滑走路増設案図面 「4. 滑走路増設案修正の方向性の検討」を踏まえた案

資料4 参考資料2

滑走路間隔1310m

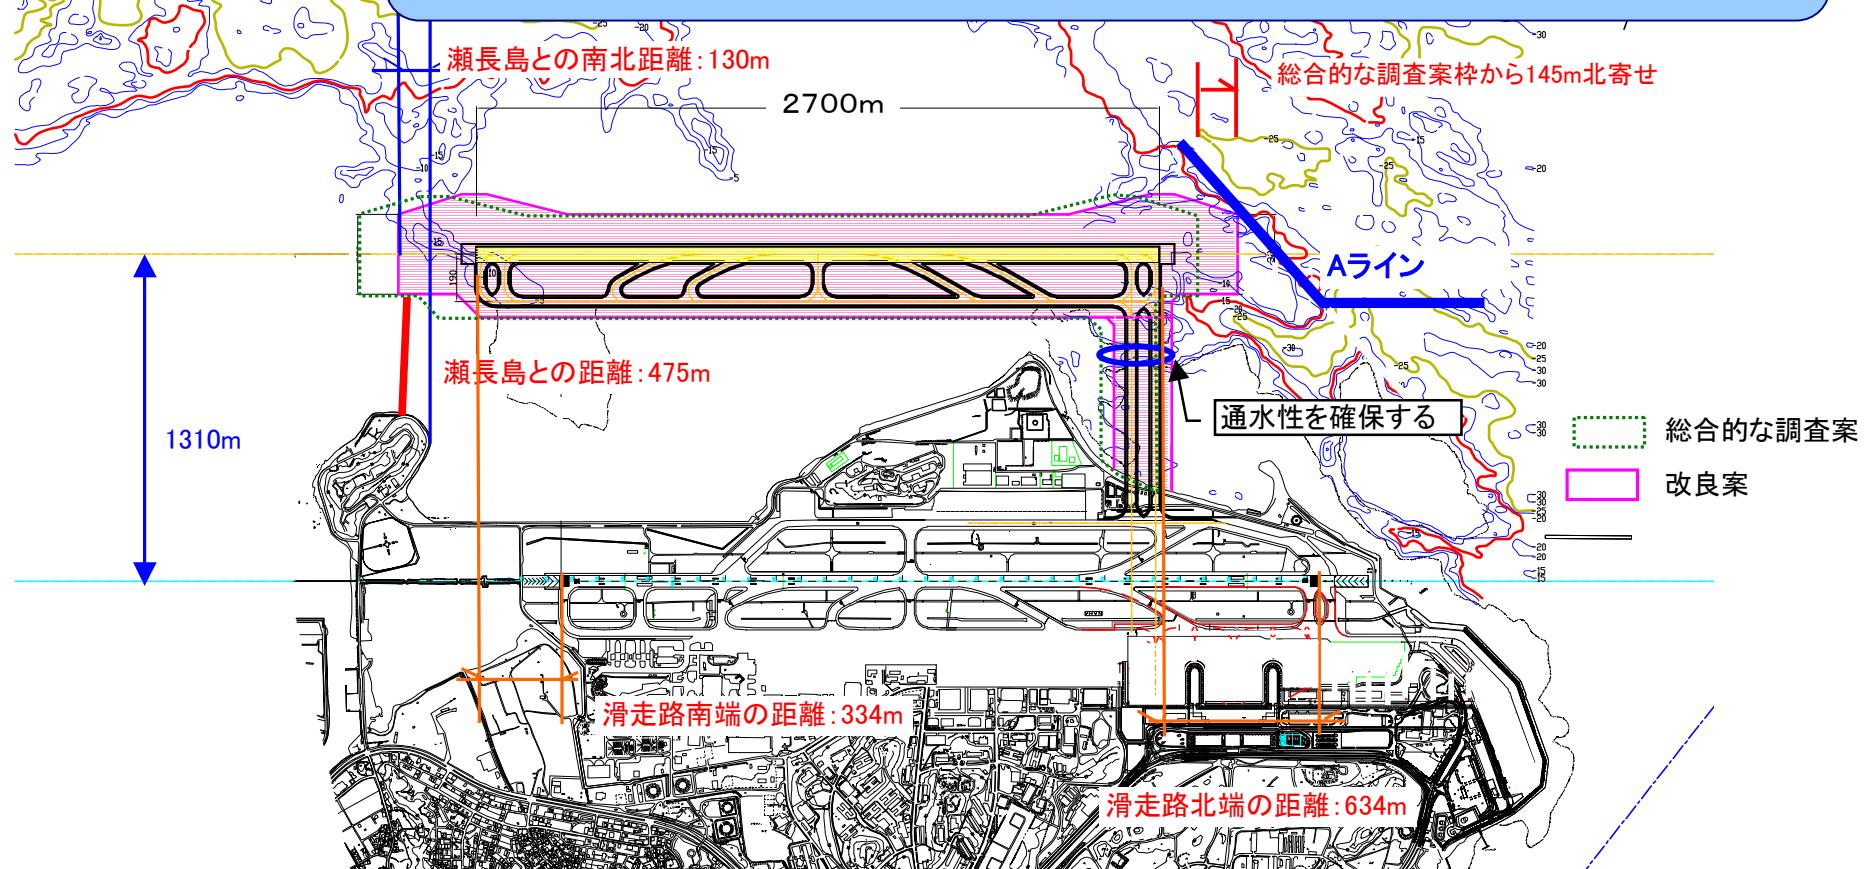
○総合的な調査段階で提示した滑走路増設案について、前提条件変更に伴う修正を行う。
○円滑な交通流確保の観点から、連絡誘導路については、既設ターミナルとの接続を考慮し、北側に寄せるものとする。また、滑走路本体については、連絡誘導路との接続箇所を高速脱出誘導路または滑走路の末端取付誘導路に合わせるよう検討を行ったところであるが、高速脱出誘導路に合わせた場合、潮流の変化域が大きく現れるAラインを超える配置となることから、連絡誘導路との接続箇所を滑走路の末端取付誘導路に合わせた配置とする。

滑走路間隔930m

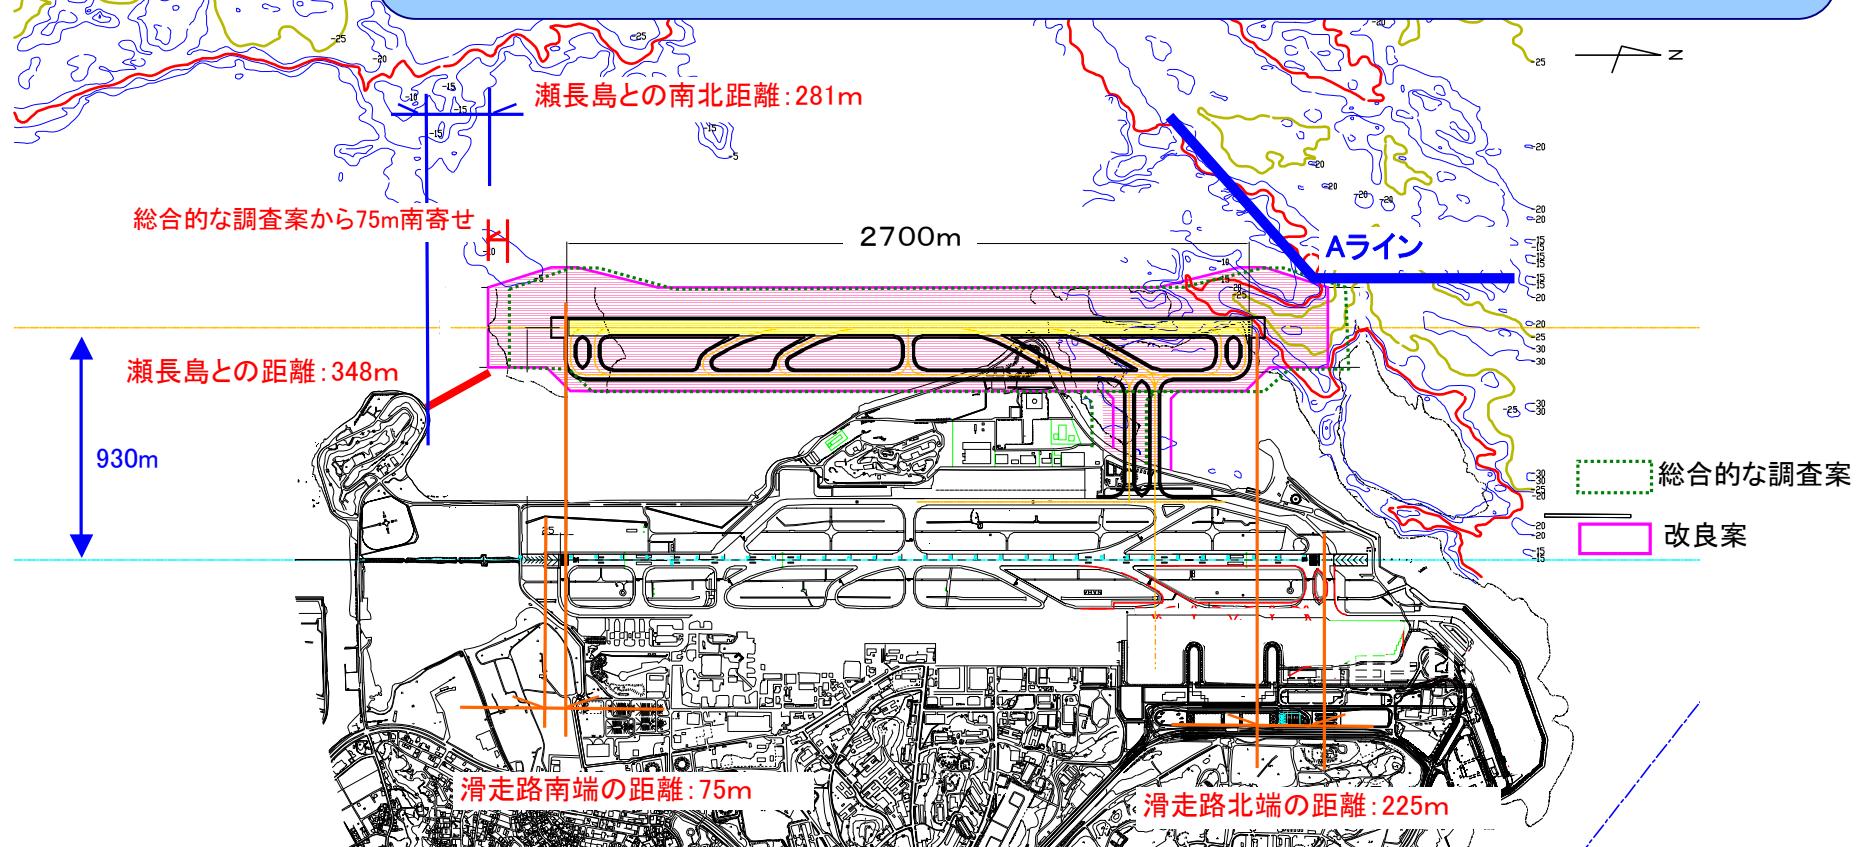
○総合的な調査で提示した滑走路増設案について、前提条件変更に伴う修正を行う。
○円滑な交通流を確保するため、連絡誘導路については、既設ターミナルとの接続を考慮し、北側に寄せるものとする。また、滑走路本体については、連絡誘導路との接続箇所を高速脱出誘導路または滑走路の末端取付誘導路に合わせるよう検討を行ったが、滑走路の末端取付誘導路に合わせた場合は、瀬長島と増設滑走路との間が狭まることにより、増設滑走路内側の海域で滯水が生じ、環境影響が懸念される。そのため、滑走路本体については、現状程度の海水交換が可能となるよう、瀬長島との距離を確保するものとする。
